第5回 原子炉圧力容器に対する供用期間中の破壊靱性の確認方法等の
技術評価に関する検討チーム 資料5-2に対するコメント

令和2年3月11日
(一社)日本電気協会
原子力規格委員会

標記につきましては、第5回検討チーム会合資料5-2の技術評価書案に対するコメントを以下の通り取りまとめましたので回答いたします。

図 10-1 脆化予測による予測誤差を考慮したマージン (M_p)

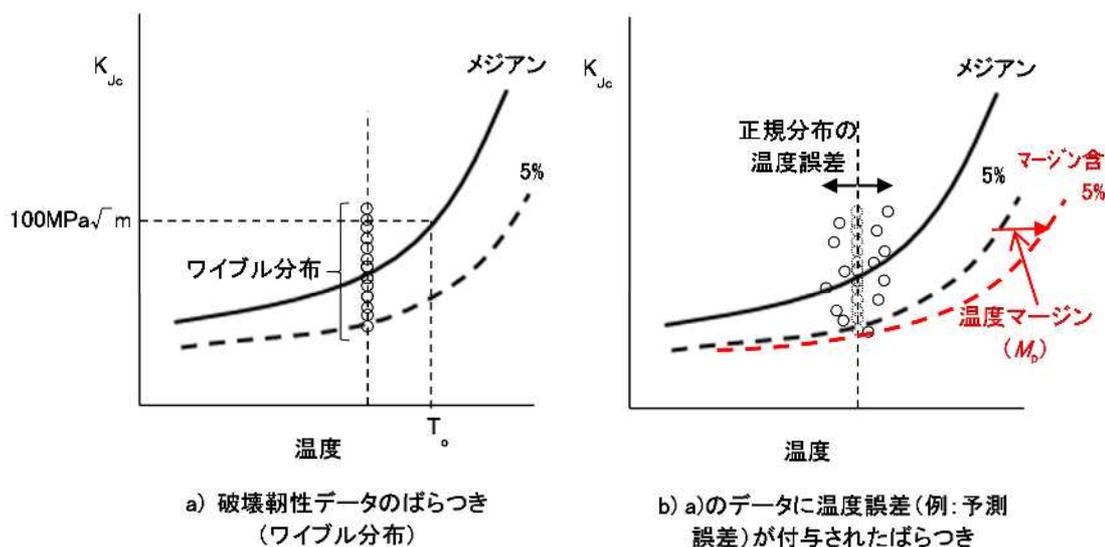
しかし、 $K_{Jc}=70\text{MPa}\sqrt{\text{m}}$ における温度と T_{r30} における温度の関係性、 $K_{Jc}=70\text{MPa}\sqrt{\text{m}}$ での $K_{Jc(\text{med})}$ と5%信頼下限の $K_{Jc(0.05)}$ の温度差でもって代表値とすることは説明されていない。また、温度裕度の平均が 2.2σ であることを踏まえれば、 1.65σ は検討の余地がある。したがって、 M_p の値は、今後の検討が望まれる。

M_k の算出式は σ_M を含む二乗和平方根の値から σ_M を引いており、 $\sigma_o^2 + \sigma^2 < 3\sigma_M^2$ の範囲では{ }内の値が $(\sigma_o^2 + \sigma^2)^{1/2}$ よりも小さくなる。数値を代入すると、 $\sigma > 40.5^\circ\text{C}$ の場合にのみ σ_M より大きなマーヅン M_k となるので、今後の検討が望まれる。

(コメント No.10)

第3回検討チーム会合参考資料3-3の回答(2)b.にも記載のとおり、 T_{r30} に基づく破壊靱性遷移曲線を使用する場合、破壊靱性のばらつきに対して5%信頼下限で評価しますが、脆化予測を行う場合には、更に予測に伴う不確実さ(予測誤差)を考慮する必要があります。その付加するマーヅンとして M_o を設定しています(図10-1参照)。また、マスターカーブの T_o に基づく

破壊靱性遷移曲線を使用する場合には、破壊靱性データ数等に応じた T_0 の誤差が含まれますので、これも考慮したマージンとして M_k を設定しています。誤差伝播の法則から、温度に換算したマスターカーブの破壊靱性のばらつき (σ_M) に、脆化予測に伴う不確実さ (σ 及び T_0 の誤差 (σ_{T_0}) が付加された場合の破壊靱性のばらつきは、 $\sqrt{(\sigma_M^2 + \sigma_{T_0}^2 + \sigma^2)}$ で表されます。したがって、5%信頼下限(メジアン+1.65 σ の破壊靱性遷移曲線を使用する際に付加すべきマージン M_k は、5%信頼下限を使用することによるばらつき(1.65 σ_M) を差し引いた $1.65 \times \{\sqrt{(\sigma_M^2 + \sigma_{T_0}^2 + \sigma^2)} - \sigma_M\}$ となります。このように、本来の破壊靱性データのばらつきは 5%信頼下限で評価することとしており、 M_k は、脆化予測と T_0 の誤差を考慮するための追加のマージンとして設定していますので、 M_k は σ_M より大きくする必要はありません。
